**Forum mondial de l'harmonisation des Règlements
concernant les véhicules**

Groupe de travail de la sécurité passive

Règlement ONU n° 129 (Systèmes améliorés de retenue pour enfants)**Proposition de projet de complément 11 à la version
originale du Règlement ONU n° 129 (Systèmes améliorés
de retenue pour enfants)****Communication de l'expert de l'Espagne***

Figure 3
Distance minimale pour le choc latéral

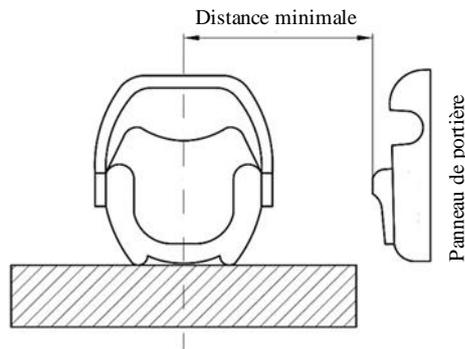
Pour chaque essai, la position initiale du panneau de portière utilisé pour l'essai de choc latéral par rapport à la banquette d'essai doit être réglée compte tenu de la distance minimale entre le panneau et le centre de la place assise, comme indiqué à la figure 3.
